Duas Serras e a ZAER eólica

Nenhum dos 228 elementos do PDA intersecta as ZAER eólicas nacionais.

Verificação das duas alternativas da proposta de definição do âmbito do EIA.

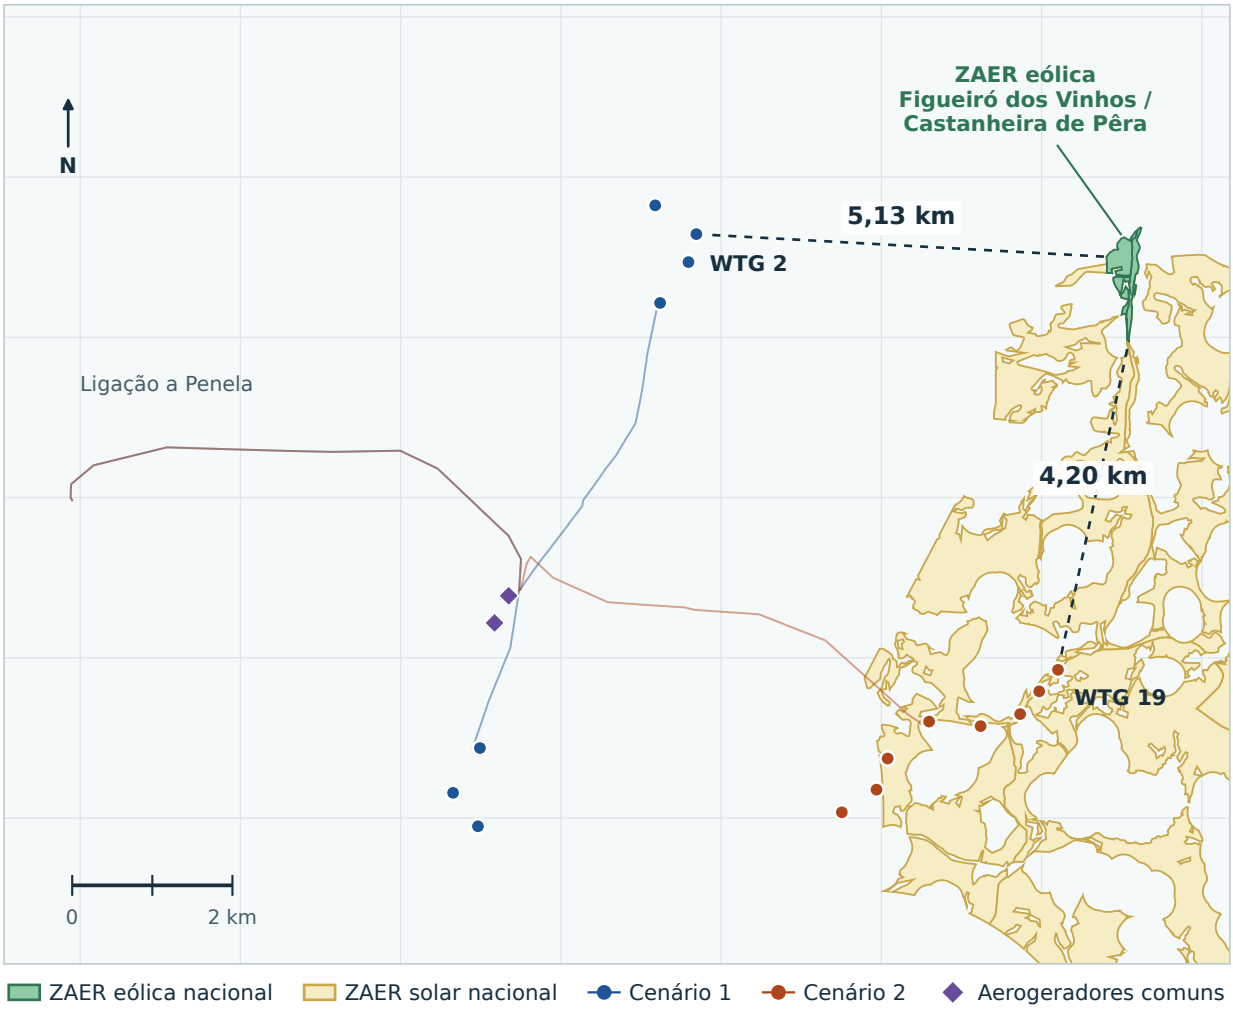
Cenário 1 • 0 de 9 na ZAER eólica

WTG 2 a 5,13 km da ZAER eólica mais próxima

Cenário 2 • 0 de 10 na ZAER eólica

WTG 19 a 4,20 km da ZAER eólica mais próxima

Solicitamos o Despacho n.º 78/2026, a deliberação ou minuta do ponto 4.5 de 27/11, os termos de referência, a cartografia vetorial por tecnologia e as datas de participação. Se for invocado o regime ZAER para o PDA 287, solicitamos a identificação do plano em vigor, da norma aplicada e da planta que demonstre a inclusão integral do projeto.

A ZAER tem de constar do plano municipal em vigor, abranger todo o projeto e admitir a tecnologia eólica.
